改善箇所説明図

改善の内容

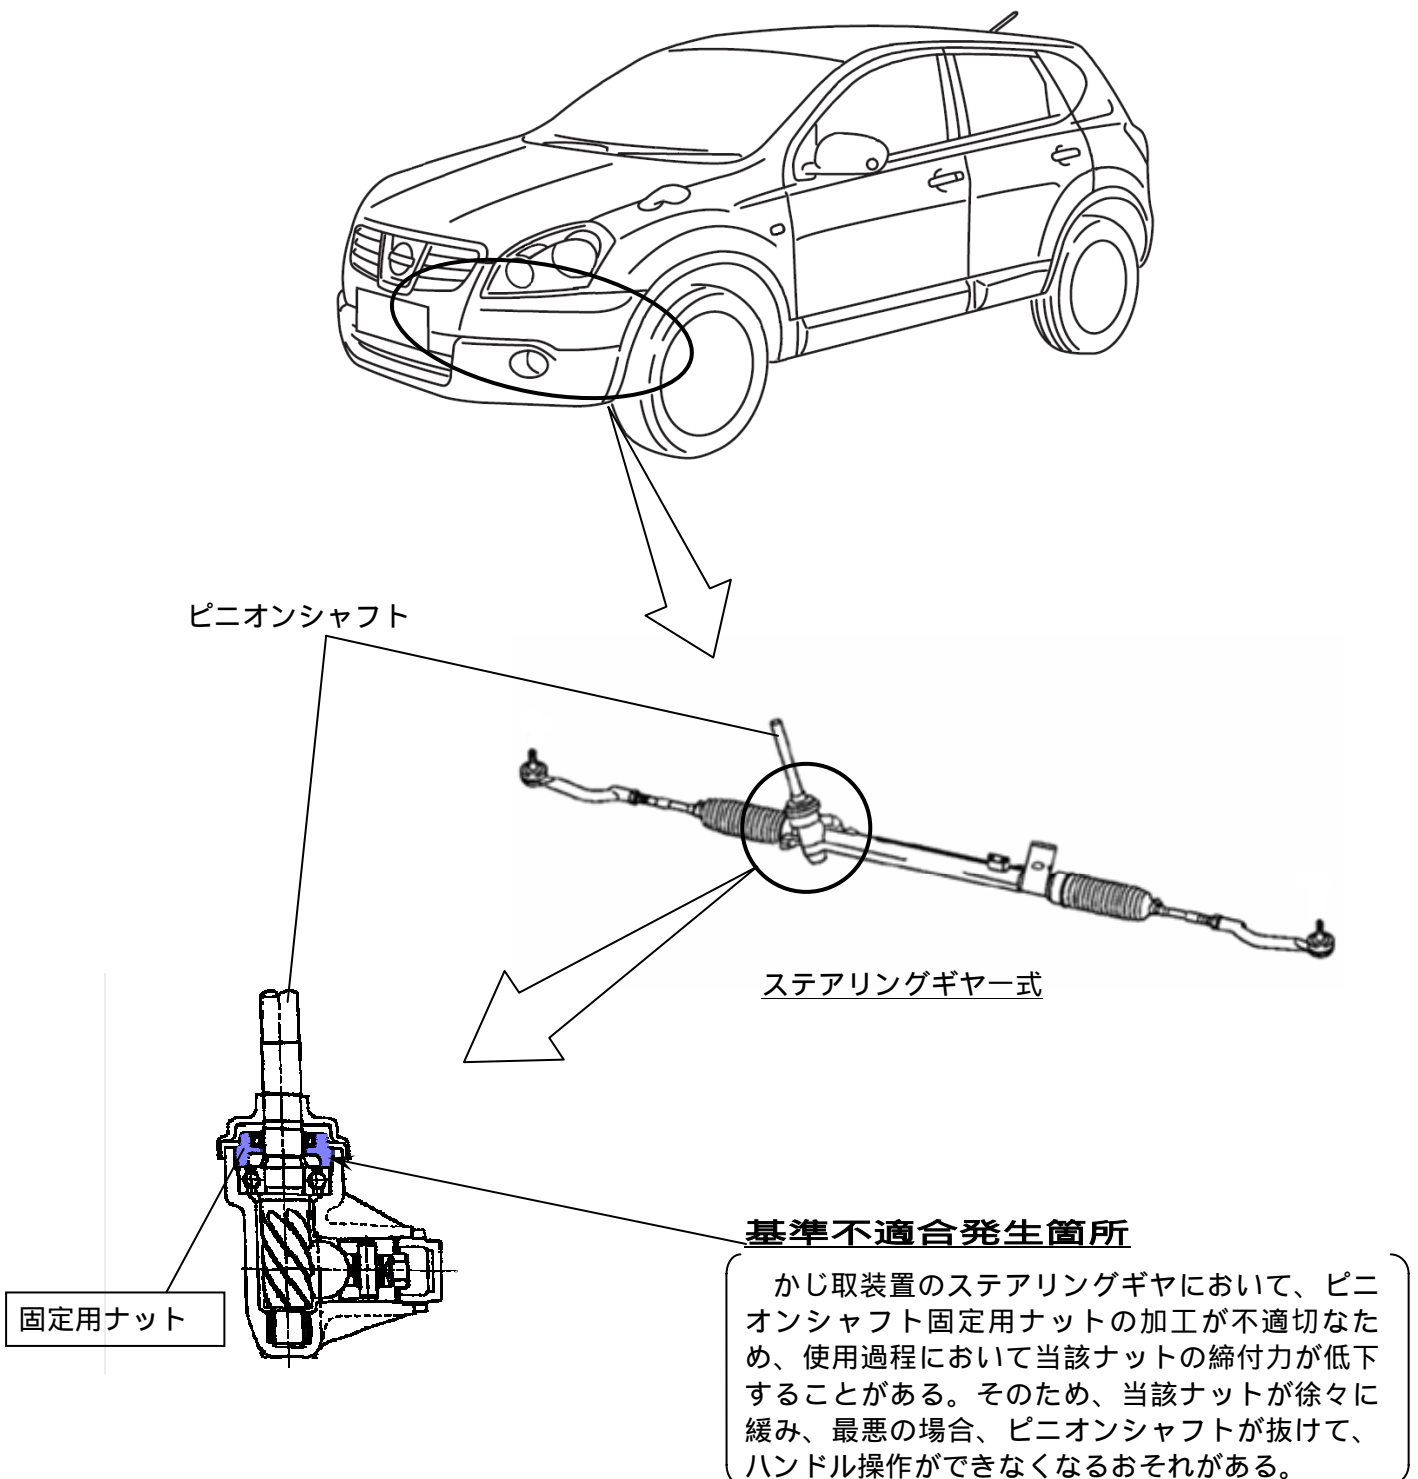
全車両、当該ナットの締付状態を点検し、固定用ナットの緩み防止クランプを追加する。

注： は、締付状態を点検する部品を示す。

識別：銀色のシールをモデルナンバープレートの右横に貼り付ける。
